Neubau Tramport, Neubau Besandungshalle, Ausbau STRAB-Betriebswerkstatt

**BETRIEBSHOF MOHLSTRASSE
MANNHEIM**

PLAN
FB 1/2/3
KELLERGESCHOSS
ACHSEN 1 BIS 11

PLAN Nr. ARCHITEKT INDEX
863.0.1.3.KG.002

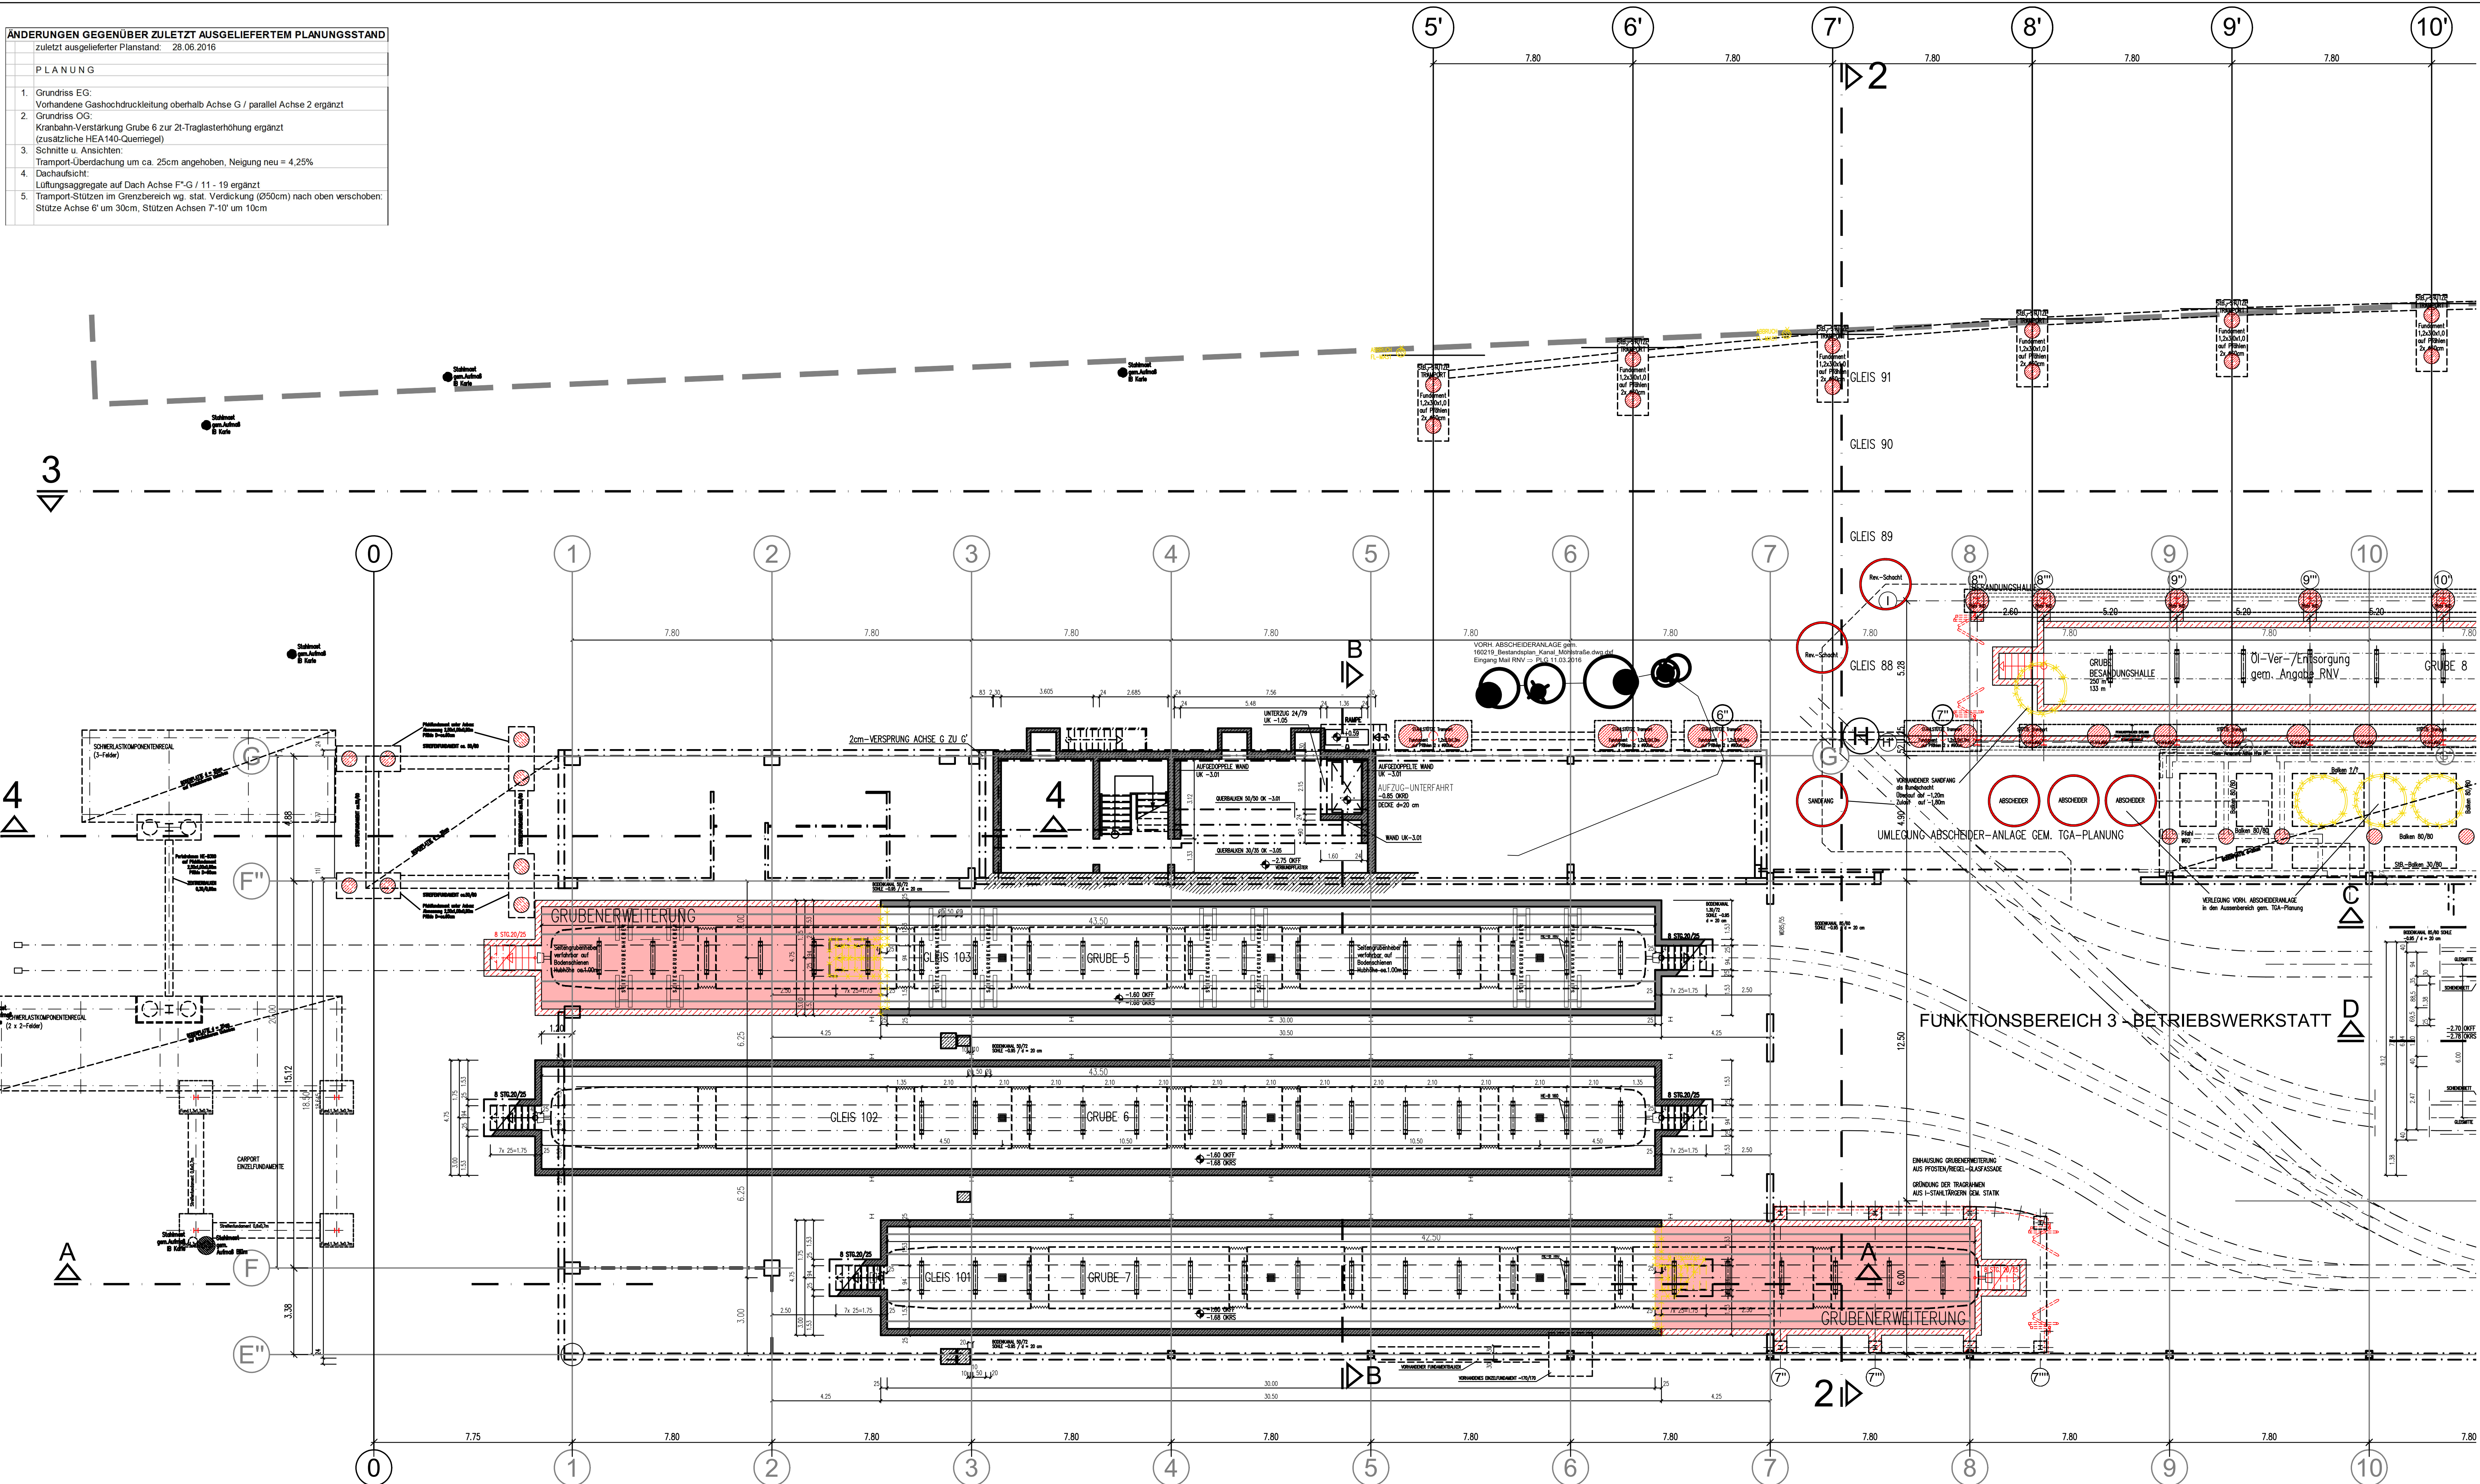
ÄNDERUNGEN GEGENÜBER ZULETZT AUSGELIEFERTEM PLANUNGSSTAND	
zuletzt ausgelieferter Planstand:	28.06.2016
P L A N U N G	
1.	Grundriss EG:
	Vorhandene Gashochdruckleitung oberhalb Achse G / parallel Achse 2 ergänzt
2.	Grundriss OG:
	Kranbahn-Verstärkung Grube 6 zur 2t-Traglasterhöhung ergänzt (zusätzliche HEA140-Querriegel)
3.	Schnitte u. Ansichten:
	Tramport-Überdachung um ca. 25cm angehoben. Neigung neu = 4,25%
4.	Dachaufsicht:
	Luftungsaggregate auf Dach Achse F"-G / 11 - 19 ergänzt
5.	Tramport-Säulen im Grenzbereich wg. stat. Verdickung (Ø50cm) nach oben verschoben:
	Stütze Achse 6' um 30cm, Stützen Achsen 7'-10' um 10cm
